COMITATO di VALUTAZIONE DI IMPATTO AMBIENTALE

Parere n. 7/2018
Seduta del 16.04.2018

OGGETTO: Lazzarato Gianluca & Stefano S.A.S. & C.

Rinnovo dell'attività di recupero di rifiuti speciali non pericolosi in Comune di Meolo. Procedura di Verifica di VIA ai sensi dell'art. 13 della L.R. 4/2016 dell'art. 19 del D.lgs 152/06 e ss.mm.ii.

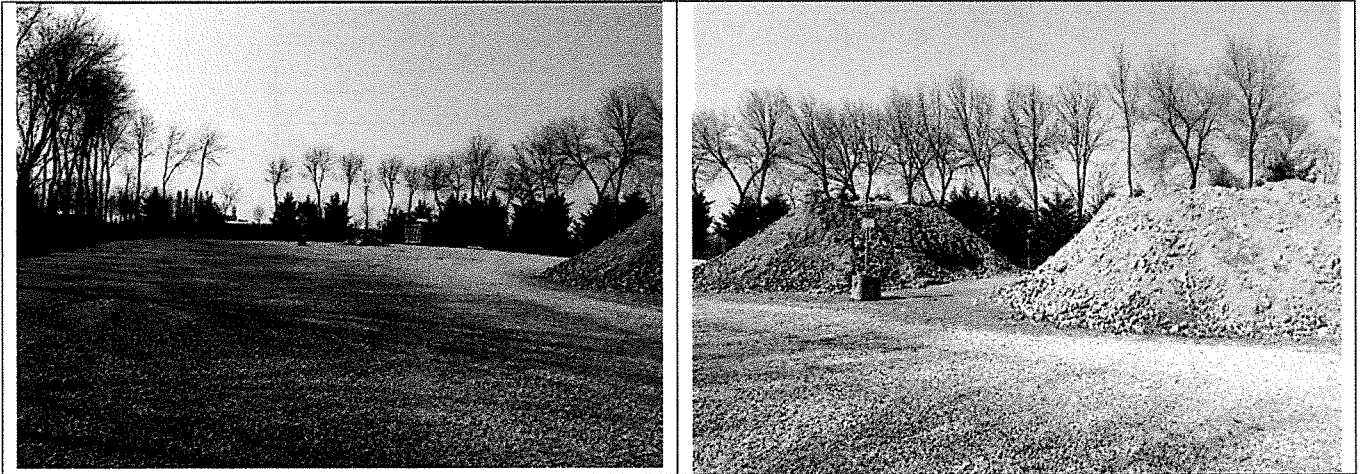
A seguito del sopralluogo è emersa una diversa collocazione del cassone scarrabile del rifiuto metallico. Si chiede pertanto che in fase di rinnovo sia aggiornata la planimetria allegata alla presente pratica.

1. Venga aggiornata la planimetria dell'impianto alla luce del diverso posizionamento delle attrezzature e presentata la nuova tavola alla Città Metropolitana di Venezia e ad ARPAV.
2. Entro 30 giorni dalla data di acquisizione della determina di rinnovo dell'attività di recupero dovrà essere effettuata una campagna di misurazioni della rumorosità con tutte le sorgenti sonore in attività, per la verifica del rispetto dei limiti di zonizzazione acustica e di quelli differenziali presso i ricettori sensibili. In caso di superamento dei limiti dovranno essere attuate ulteriori misure di mitigazione, da inviare a Comitato VIA e ARPAV, e ripetere successivamente la campagna di verifica.
